Onderwerp: **Verzoek tot het corrigeren van een belangrijke modelleerfout bij het Twentekanaal**

Tijdens en na de werkzaamheden aan het kanaal Almelo-De Haandrik, is bij meer dan 400 huizen langs dit kanaal grote schade ontstaan (zie Bijlage A en B). De schades spelen zich vooral af in de plaatsen Beerzerveld, Geerdijk, Vroomshoop en Daarlerveen, in de provincie Overijssel. Juist hier ligt het kanaal hoog en lekt er water vanuit het kanaal naar de omgeving. Na het baggeren van 2012 klaagden een aantal mensen over vernatting. Uit onderzoek van Royal Haskoning bleek:

Ik verzoek u als bestuur van Deltares om de in deze brief besproken modelleerfout in Bijlage J en de bijbehorende conclusies in het hoofdrapport te laten corrigeren, en de nieuwe exemplaren van beide rapporten te verspreiden, o.a. naar de leden van de Begeleidingscommissie en de Adviescommissie.

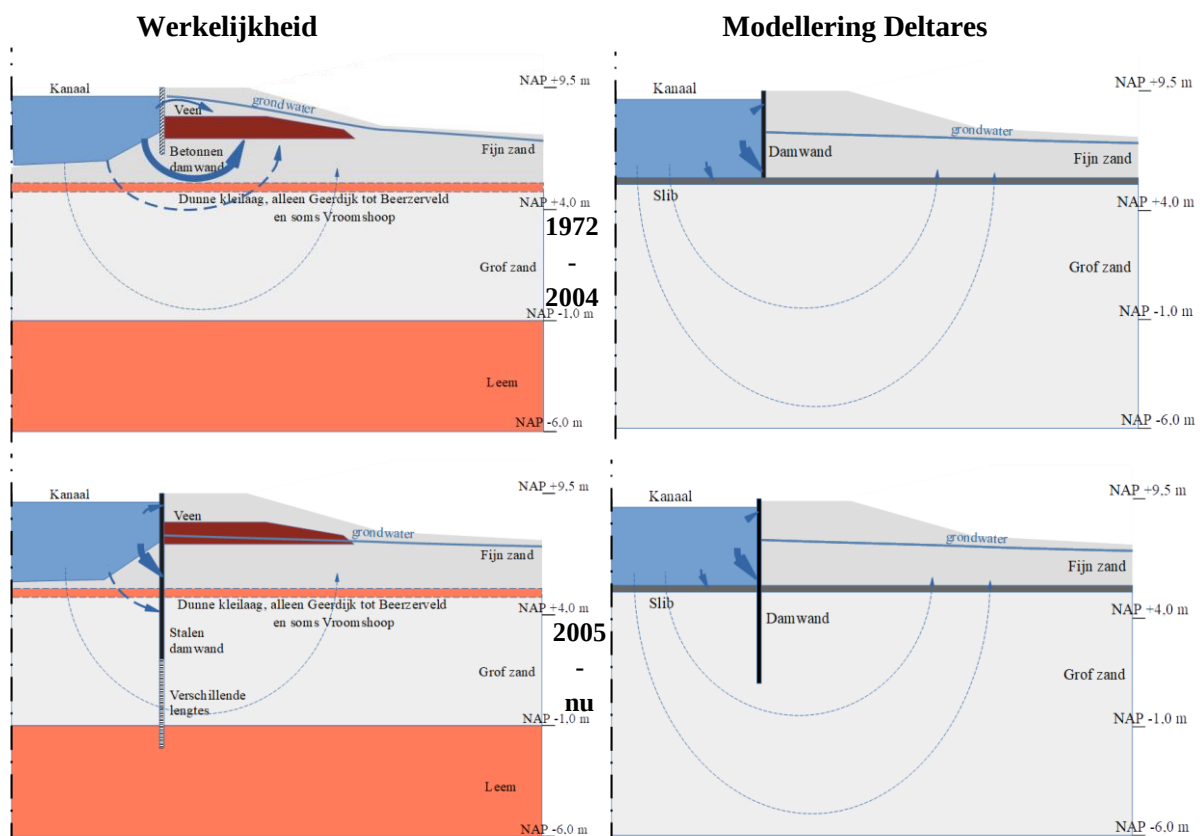
Deltares concludeert wel terecht in Bijlage J (pg 60) dat een waterkerende damwand een groot effect heeft op de grondwaterstand, maar denkt door de onjuiste modellering dat al in 1972-1974 de waterdichtheid is gerealiseerd en beseft niet dat dit pas vanaf 2005 bij de nieuwe damwanden geldt: *Een waterkerende damwand heeft een sterk grondwater verlagende werking direct achter die damwand. Dat kan in het verleden ertoe hebben geleid dat door plaatsing van een dergelijke damwand de grondwaterstand daar met 1.5 tot 2 meter omlaag is gegaan, met mogelijk gevolgen voor het aanwezige veen in de bovenste 2 à 3 meter van de bodem. Daarom is het moment in tijd dat de damwand is veranderd van slechts grondkerende constructie tot ook waterkerende constructie belangrijk.*

Vanwege de onjuiste modellering wordt in Bijlage J onterecht geconcludeerd (pg 103): *Het effect van het aanbrengen van een langere damwand heeft nagenoeg geen effect op de grondwaterstand. Alleen als daarbij een slecht doorlatende laag, die onder de gehele kanaalbodem over grotere lengte aanwezig is, wordt doorsneden, zal de grondwaterstand in de buurt van het kanaal een paar decimeter kunnen dalen. ...*

Bijlage C De (diepe) slecht-doorlatende klei-leemlaag (Eenheid B)

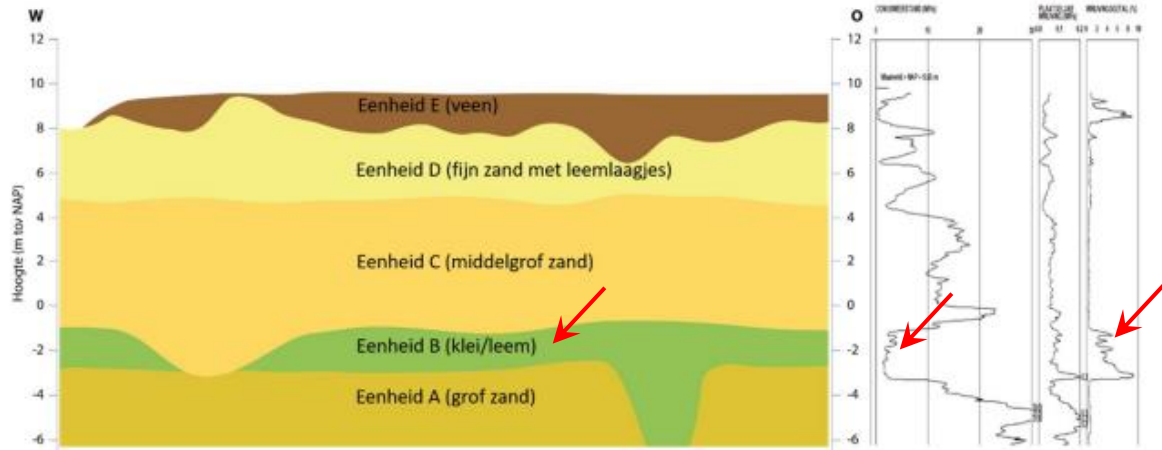
Deze (onjuiste!) kanttekening wordt namelijk weerlegd door hetzelfde hoofdrapport. De figuren 3.9 en 3.10 op pg 47 van het hoofdrapport (zie ook Bijlage C bij deze brief) bewijzen namelijk het volgende:

- Voor het grootste deel van het traject van Beerzerveld tot Daarlerveen is er wel een doorlopende waterremmende (klei- en) leemlaag aanwezig, namelijk op NAP -1 m (dus ongeveer 10 m diep). Helaas heeft Deltares deze leemlaag, en ook de veenlaag, niet meegenomen in haar modellering en berekeningen. Hieronder staat links de werkelijke situatie, en rechts de modellering van Deltares.

De slecht-doorlatende laag staat hieronder als Eenheid B (klei/leem) en heet in rapporten vaak de Formatie van Asten, Formatie van Zutphen, Eemklei of de waterscheidende leemlaag.

Figuur 3.10 Interpretatie van de ondergrondopbouw langs het kanaal op basis van het uitgevoerde grondonderzoek en sets diepere sonderingen. De kanaalbodem is schematisch weergegeven en

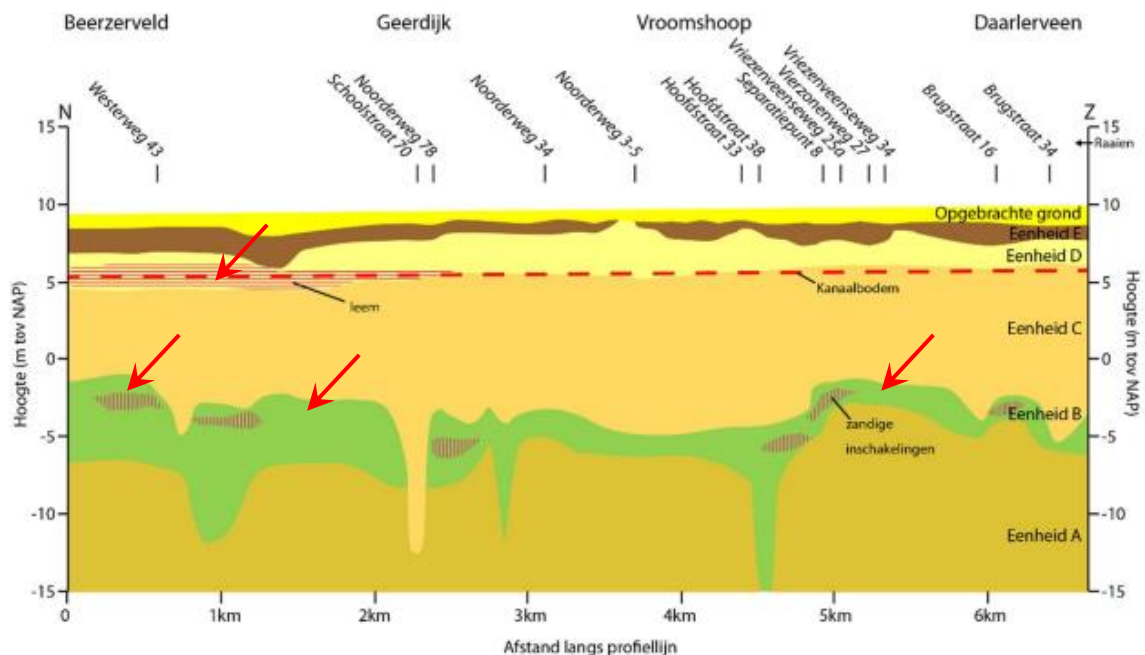
Van Beerzerveld tot Geerdijk en gedeeltelijk ook Vroomshoop is er op NAP +5 m nog een slecht-doorlatend kleilaagje die de watertoevoer afsluit (en lokaal bij Geerdijk nog een laagje op NAP +3 m).

SONDERING W-15.959

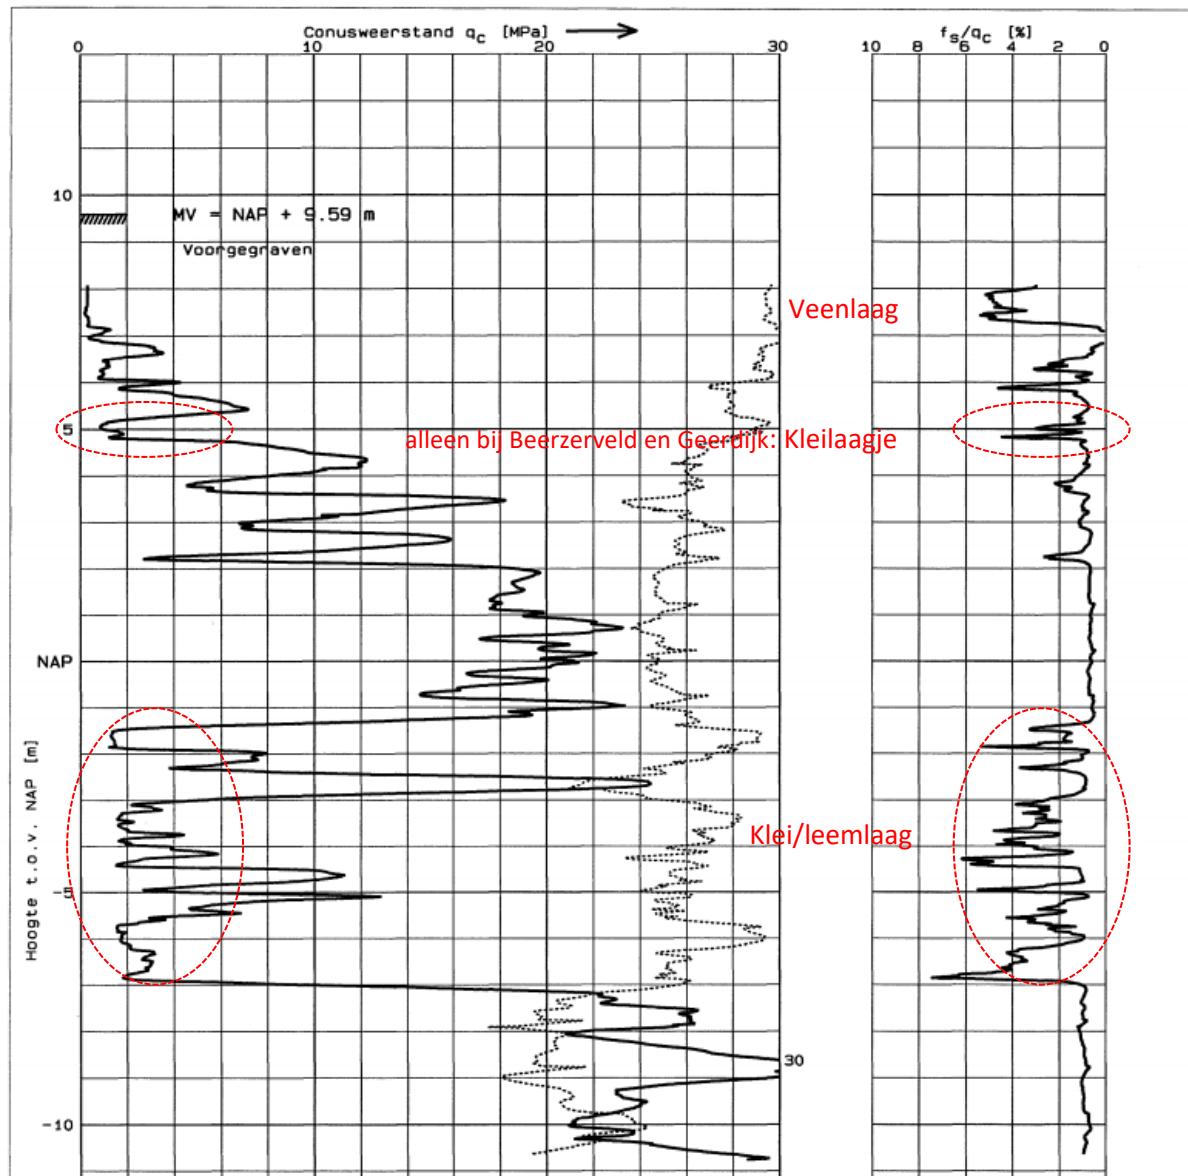
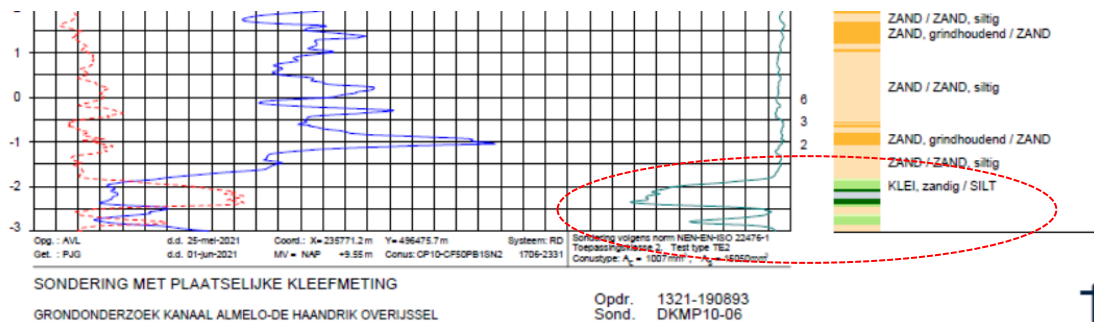
Een sondering uit het archief van Deltares, met deze (klei- en) leemlaag op NAP -1 m, staat in Bijlage D. Dit is echter niet de enige laag die ontbreekt. Er ontbreken nog twee waterremmende lagen:

Bij de Vriezenveenseweg in Vroomshoop ligt de slecht-doorlatende laag op ongeveer NAP – 1,5 m.

SONDERING W-12.686

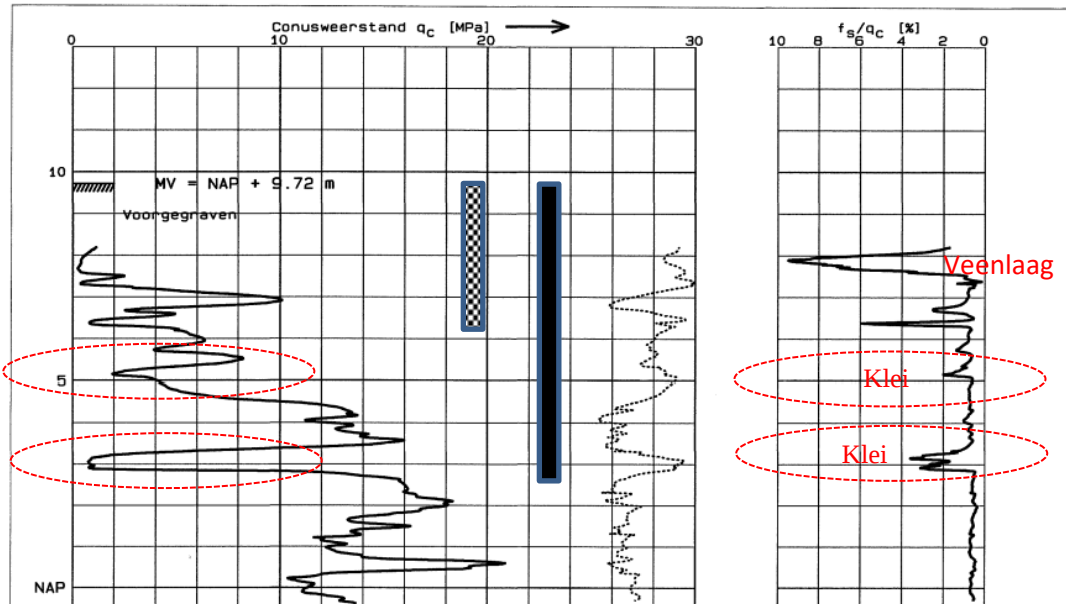
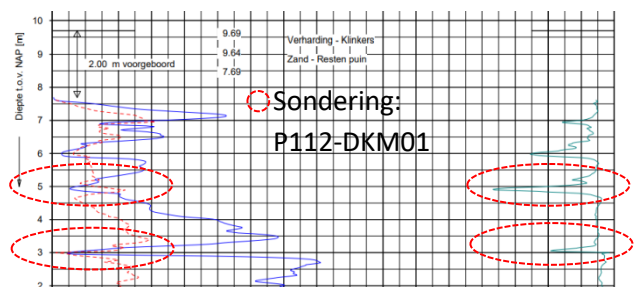
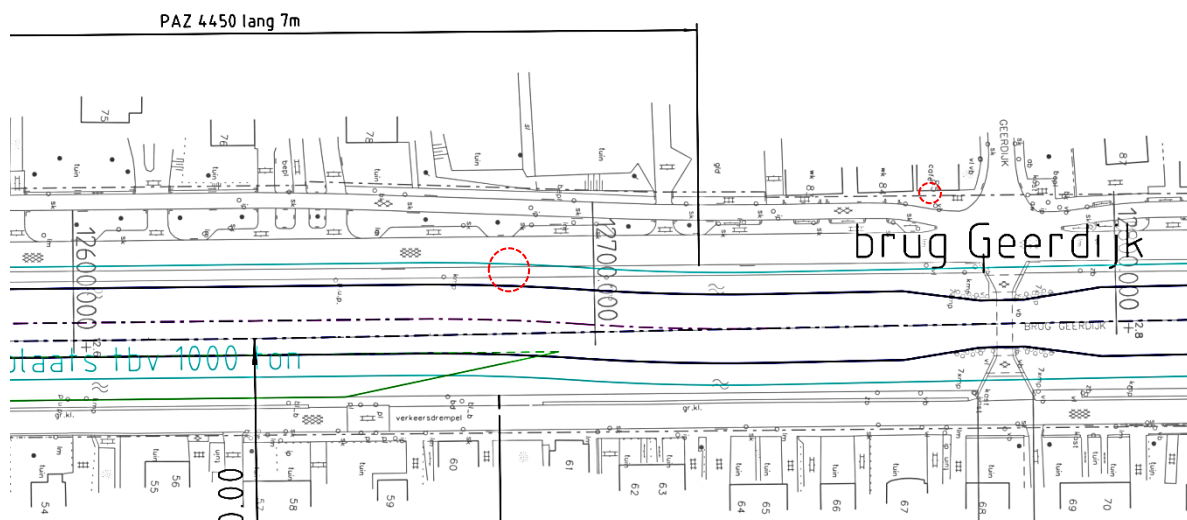
Tussen Beerzerveld en Geerdijk zijn er nog meer slecht-doorlatende lagen. Bovenstaande sondering is bij de wachtplaatsen van de Noorderweg in Geerdijk, net ten zuiden van de brug Geerdijk. Hier zijn in 2012 nieuwe damwanden van 7 m lengte geplaatst, die zowel tot de slecht-doorlatende kleilaag op NAP +5 m reiken, alsook tot deze plaatselijk voorkomende kleilaag op NAP +3 m. Zie ook hiernaast.

Bij een oude betonnen damwand van 3 m of 4 m lengte kan het veen zowel van onder (onder de kleine damwand door) als van boven (via de kieren) nog water ontvangen, maar de stalen 7 m lange damwanden tot in beide gemarkeerde kleilagen sluiten alle stromingswegen naar de veenlaag af.

Boven: verkeerde modellering Deltares, Onder: Werkelijke situatie (Vroeger → Nu)

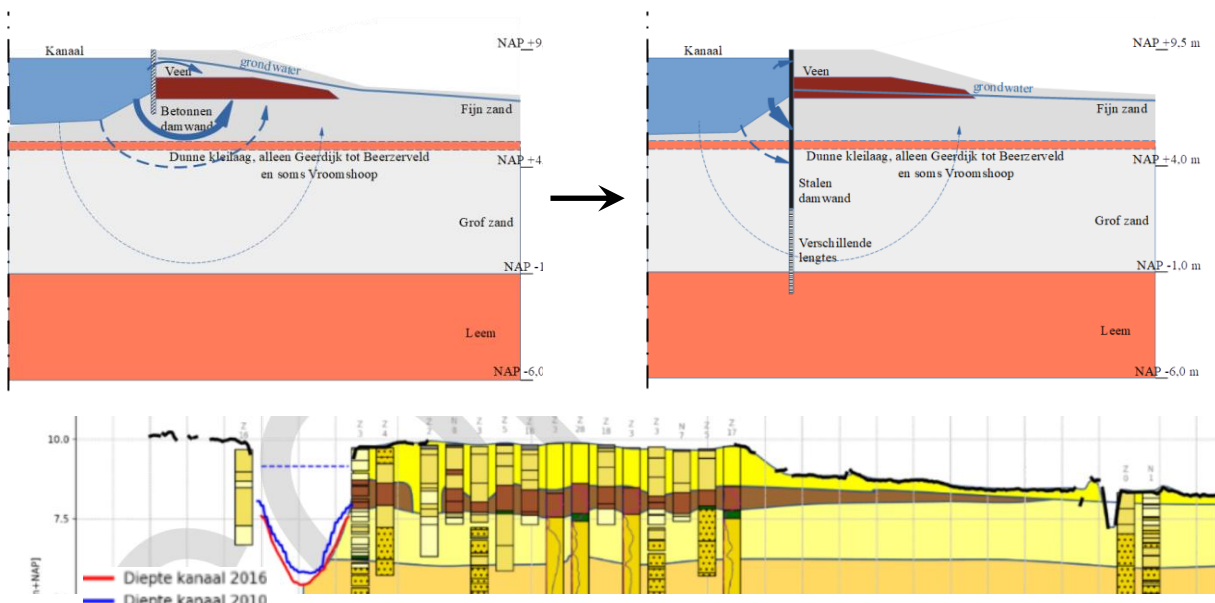
- Tot 2005 waren er betonnen damwanden van 3 m lengte, zelfs nog meer dan van 4 m (Bijlage G).
- Stalen damwand met sloten hebben een veel hogere stromingsweerstand dan lekkende betonwanden zonder sloten. Daarvan laten de kieren namelijk veel water door (Bijlage G).
- Volgens verschillende onderzoeken van Arcadis, Haskoning en Tauw was er nauwelijks een waterremmende sliblaag op de kanaalbodem (Bijlage F).
- De gemodelleerde 2D-stromingsvraag kan eenvoudiger en beter met een 2D-Plaxis berekening o.i.d. uitgerekend worden dan met het door Deltares gebruikte grove-mesh 3D-model.

Dit heeft grote gevolgen voor de stromingsberekeningen en de daarbij behorende conclusies (zie figuur 5.3 op pg 62 van Bijlage J van het rapport van Deltares) (zie ook Bijlage G van deze brief).

Deltares gaat ervan uit dat alle betonnen damwanden 4 m lang waren en een rechte onderkant hadden. Dit is niet juist. Tussen 1972 en 1974 zijn er verschillende type betonnen damwanden geplaatst. Vele hiervan zijn in 2005 verwijderd. Er zijn verschillende boeren in de regio die de oude damwanden opgekocht hebben, die in 2005 bij Geerdijk zijn verwijderd. Bij een eerste boer bestaat de opgekochte partij uit twee type damwanden:
